REPUBLIKA HRVATSKA
MINISTARSTVO ZAŠTITE OKOLIŠA
I ENERGETIKE

KLASA: UP/I-351-03/17-02/14
URBROJ: 517-06-2-2-1-18-28
Zagreb, 10. travnja 2018.

RJEŠENJE O IZMJENI I DOPUNI UVJETA
OKOLIŠNE DOZVOLE

- I. Uvjeti iz Rješenja o okolišnoj dozvoli za postojeće postrojenje odlagalište otpada „Piškornica“, KLASA: UP/I 351-03/14-02/47, URBROJ: 517-06-2-2-1-16-56 od 23. veljače 2016. i Rješenje o izmjeni i dopuni uvjeta okolišne dozvole, KLASA: UP/I 351-03/17-02/14, URBROJ: 517-06-2-2-1-17-12 od 10. kolovoza 2017. godine, mijenjaju se s navedenim u točkama II. izreke ovog rješenja.**

Prilog 1. Situacija s mjestima emisije

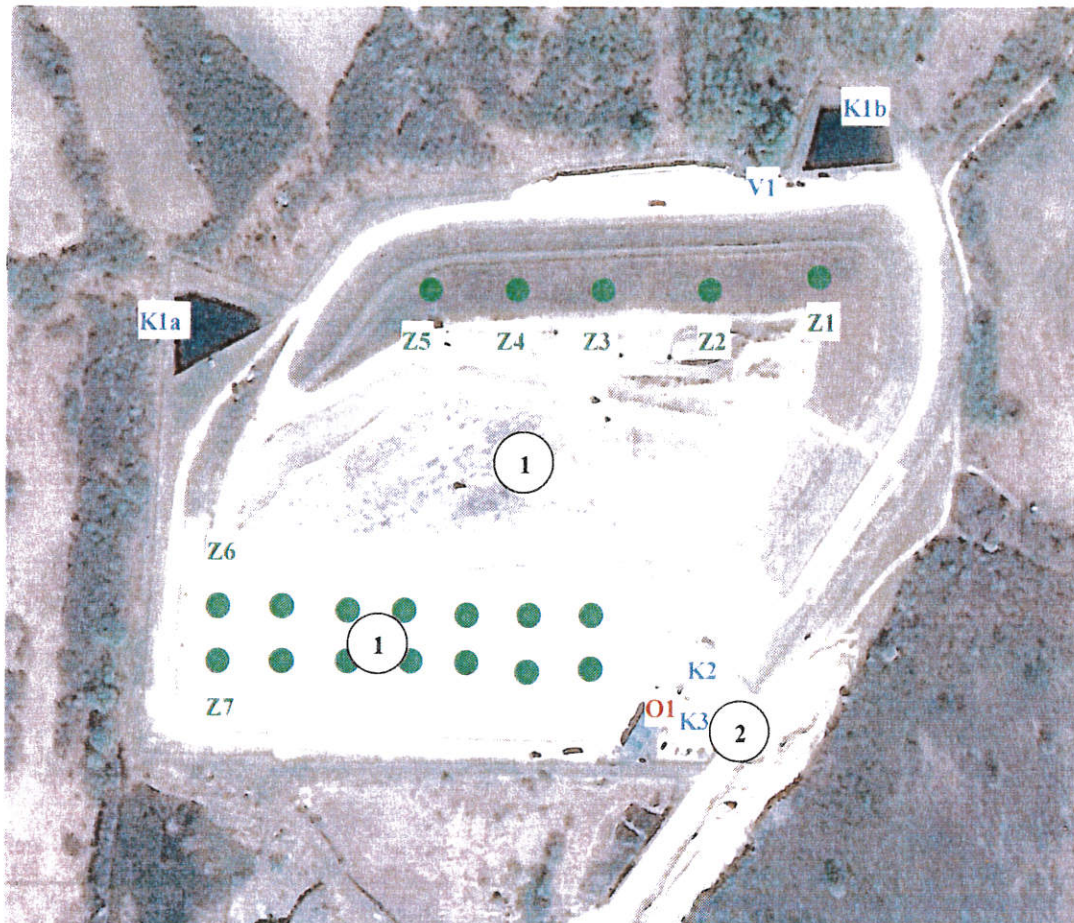
II.4. U rješenju, KLASA: UP/I 351-03/14-02/47, URBROJ: 517-06-2-2-1-16-56 od 23. veljače 2016., Knjiga uvjeta, Prilog I. Situacija s mjestima emisija“ ukida se te se rješava:

Mjesto emisija
odzračnici (Z1-Z19) (Prilog I. rješenja)

„Prilog I. Situacija s mjestima emisija, sastavni je dio ovog rješenja.“
